改善箇所説明図

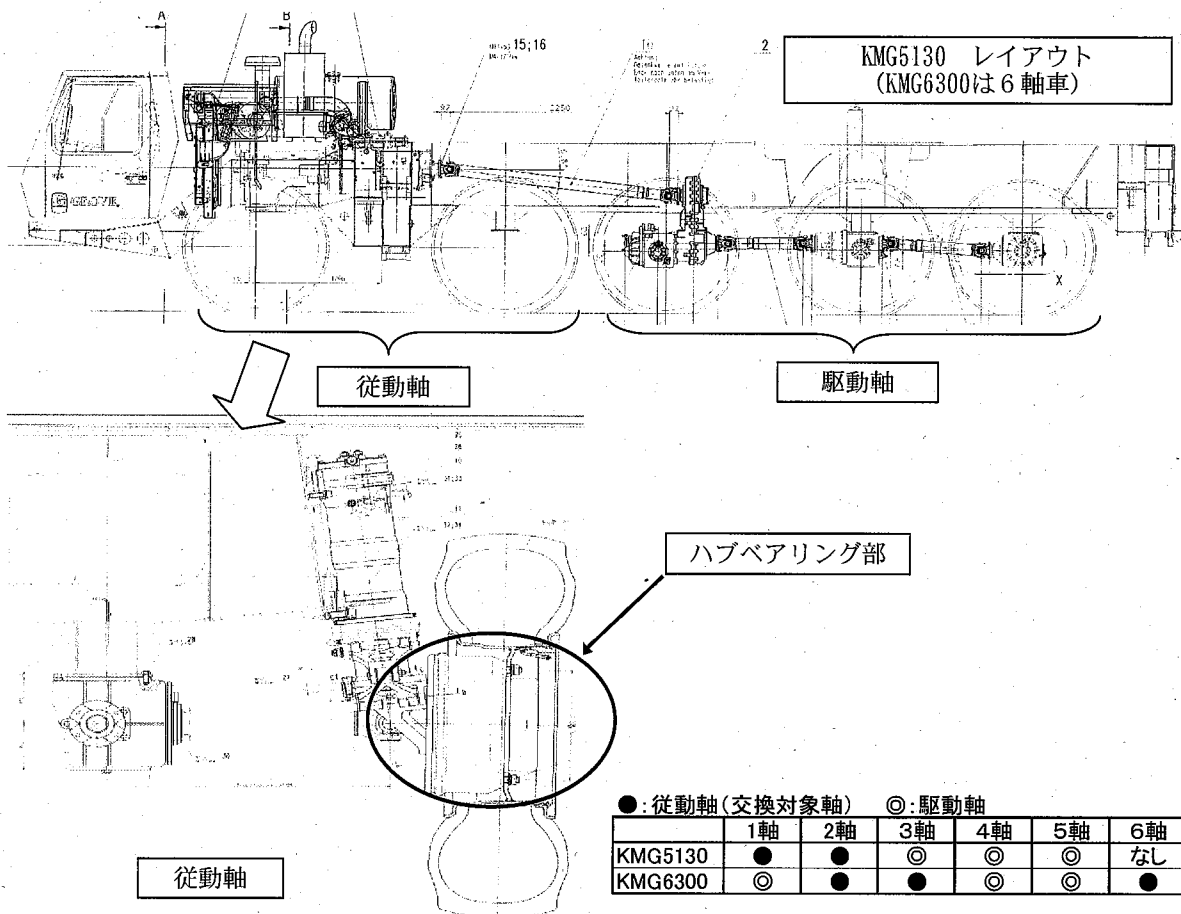
クレーン用台車の従動軸に備えられている、ハブアウターベアリングにおいて、製造時の熱処理不良により、強度が不足しているため、当該ベアリングが破損する場合がある。そのため、そのままの状態で使用を続けると、車輪のロックや脱落により走行不能になるおそれがある。

全車両、当該ベアリングを良品に交換する。
